„Centrum komplexní psychiatrické péče Brno“

VYSVĚTLENÍ ZADÁVACÍ DOKUMENTACE – SOUBOR ČÍSLO 24

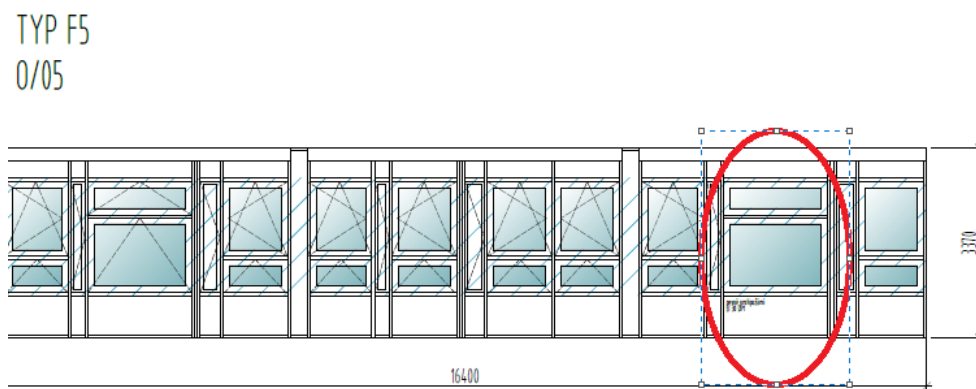
Sloupkopříčková fasáda O3 je v dvoubarevném provedení. Pásky ve výklencích jsou bílé. Může být použita bílá barva i v interiéru? Tedy tak, aby nevznikla dvoubarevnost rámu interiéru/exteriér?

Trváme na řešení. Obecně platí, že všechny prvky fasád jsou šedé RAL 7040 ze strany interiéru i exteriéru. Výjimku tvoří 6 vertikálních pásů fasády O3, které jsou z exteriéru bílé RAL 9003 a z interiéru šedé RAL 7040 (v některých místnostech by se jinak potkalo okno šedé a bílé)

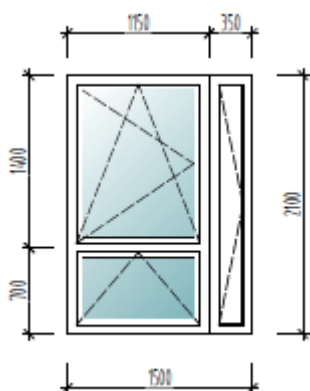
U položky O39 je nesrovnalost v materiálu. Ve výpise je uveden plast a ve výkaze výměr hliník. Žádáme o opravu Zadávací dokumentace.

V položce ve výpisu prvků je v popisu opraveno na hliníková stěna, ve výkazu výměr je správně hliníková stěna.

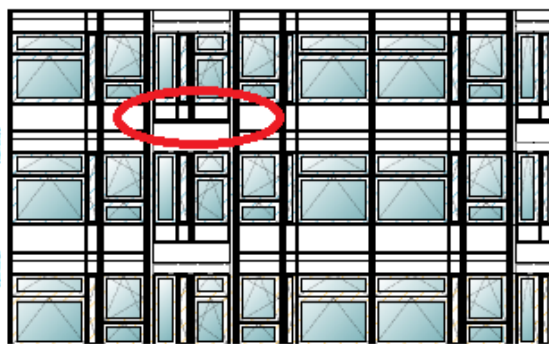
Větrací klapky v hliníkových výplních některé systémy vůbec nedodávají. Mohou být nahrazeny otevíravým prvkem s větší šířkou např. 450mm?

Nikoliv, nemohou.
